Wartungs- und Einstellanweisung

Einstellen der Schleppkupplung bei unbeabsichtigtem Ausklinken

Alle ASW 19, ASW 19 B, ASW 20 und ASW 20 L

Automatikring beinahe parallel zur Außenkontur.
Neuer geänderter Kupplungsbeschlag.

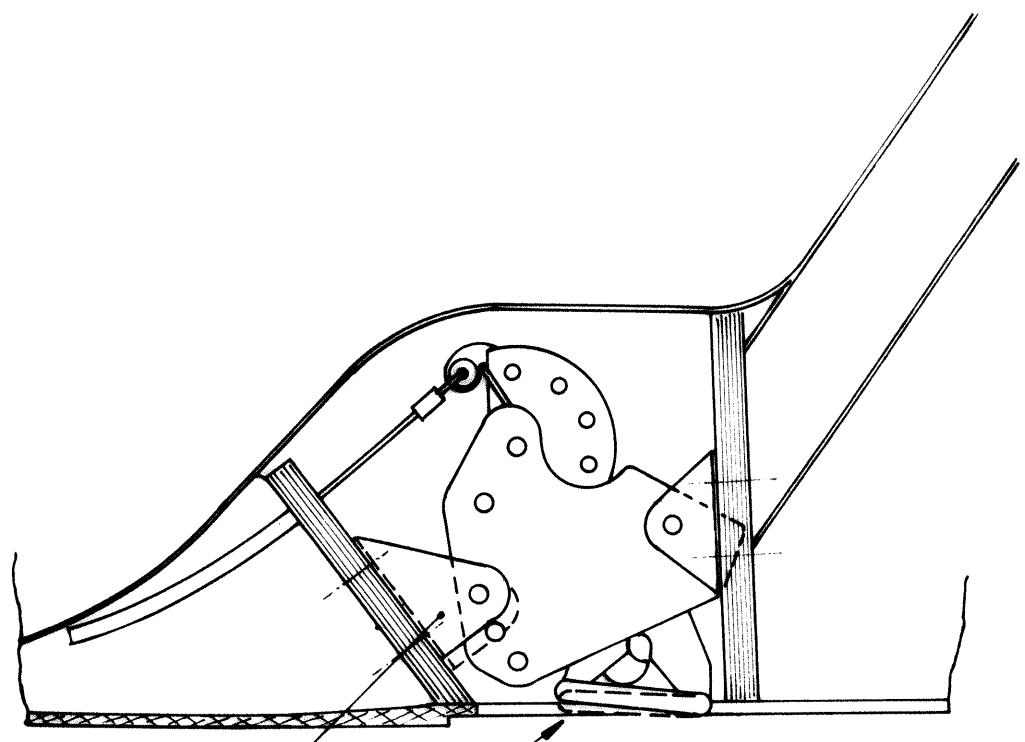
b) Haben die Maßnahmen nach a) nicht geholfen, kann der vordere Kupplungsbeschlag geändert werden. Hierzu ist es meist nötig, einen neuen Beschlag zu fertigen, der den Einbauverhältnissen Rechnung trägt. In diesem Fall ist mit dem Hersteller Verbindung aufzunehmen, damit ein neuer Beschlag angefertigt werden kann.

Gute Ergebnisse mit dem neuen Ringpaar wurden dann erzielt, wenn die Kupplung im vorderen Beschlag so weit abgesenkt wird, daß der Automatikring der Kupplung beinahe mit der Außenkontur parallel läuft (siehe anliegende Skizze).
